散装运输液化气体船 船构造与设备规范 2016

变更通告

2016年12月版，第2次

生效日期：2017年1月1日

图CCS 6.3.2.a 夏比V型缺口冲击试样取样位置（母材金属）

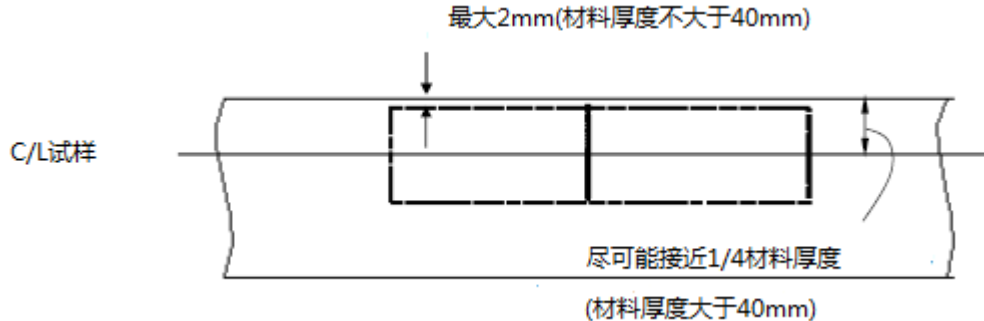
在条文6.3.2.2后增加：

CCS 6.3.2.a当材料厚度不大于40mm时，冲击试样截取应使其同纵轴平行或者垂直于材料终轧方向，且试样边缘距轧制面小于2mm。（见图CCS 6.3.2.a）。

图CCS 6.3.2.b 夏比V型缺口冲击试样取样位置（焊缝）

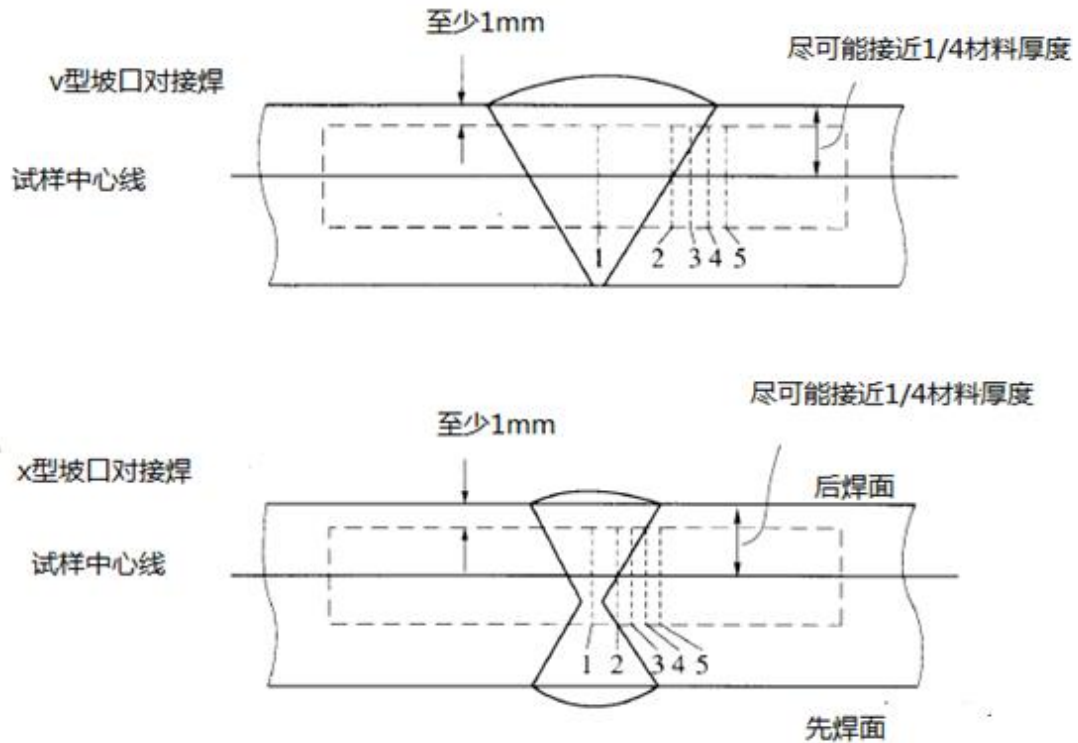
在条文 6.3.2.3后增加：

CCS 6.3.2.b 上述条文夏比V型缺口冲击试样取样位置见图CCS 6.3.2.b。夏比V型缺口试验的复试应按CCS《材料与焊接规范》第1篇相关要求。
